Datum	16 januari 2013	Behandeld door	Harry Killaars
Onze referentie		Telefoon	076-5296778
Uw referentie	Chris Vleer	E-mail	harry.killaars@brandweermwb.nl
Uw brief van	Mail van 18 december 2012	Onderwerp	Bestemmingsplan Spoorzone West

Het advies heeft betrekking op het ruimtelijk besluit voor het bestemmingsplan Spoorzone West te Tilburg.

Plankaart Bestemmingsplan Spoorzone West

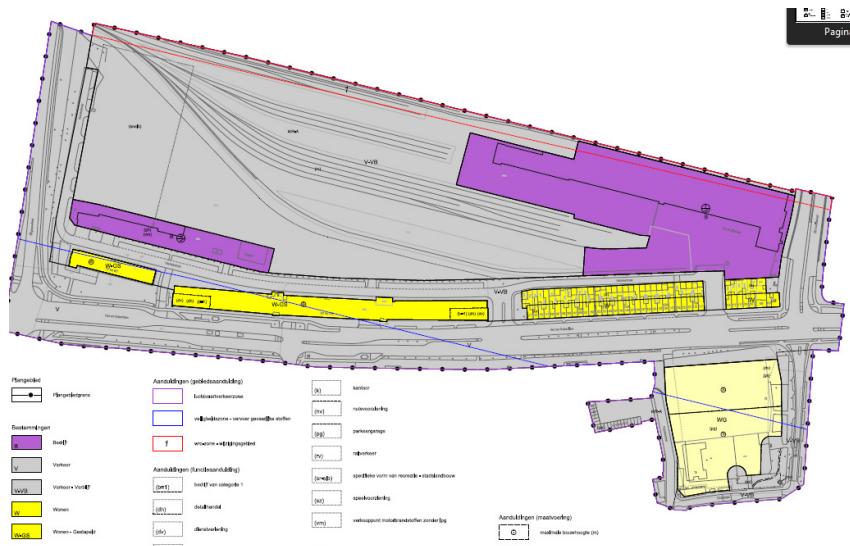
Naast bovenstaande zijn er een aantal beleidsmatige zaken, bouwkundige, installatietechnische en organisatorische maatregelen mogelijk die effecten kunnen verkleinen. Opgemerkt wordt het gebouw op 29 meter wordt gesitueerd. Daarnaast blijkt dat de effecten van de mogelijke scenario's leiden tot brandschade aan het gebouw of bij een toxisch incident tot dodelijke slachtoffers.

Geadviseerd wordt onderstaande maatregelen te verplichten bij de realisatie van de nieuwbouw op deze locatie:

- 1 Meer dan voldoende aandacht voor risicocommunicatie met de gebruikers en bewoners van het gebouw.
- 2 Aanwezigheid van opstelplaatsen en bluswatervoorzieningen op de wegen rondom het plangebied
- 3 Aanvullende bouwkundige voorzieningen:
 - Centrale afsluiting van het ventilatiesysteem in de nabijheid van de hoofdingang.

Schematische weergave primaire brandkranen

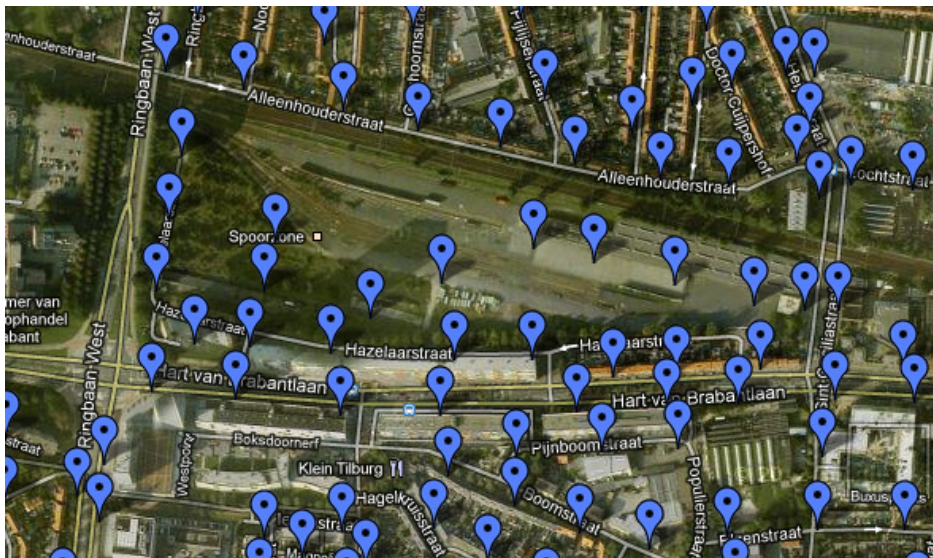
De benodigde bluswatercapaciteit voor de primaire bluswatervoorziening in het plangebied bedraagt minimaal 60 m³/h. Voor de situering van de brandkranen worden dekkingscirkels van 40 m¹ rond de brandkraan gehanteerd, dit houdt in dat de onderlinge afstand tussen de brandkranen maximaal 80 meter bedraagt. Tevens dienen de brandkranen maximaal 15 m¹ van de toegang van de gebouwen of de opstelplaatsen bij woongebouwen hoger dan 20 m¹ te worden aangelegd.

Rondom de brandkranen moet altijd een obstakelvrije ruimte aanwezig zijn met een diameter van 1,8 m¹. Brandkranen in trottoirs moeten, indien langsparkeren wordt toegepast, ten minste 0,35 m¹ van de trottoirband liggen. Bij gestoken parkeren moet die afstand 0,75 m¹ zijn.
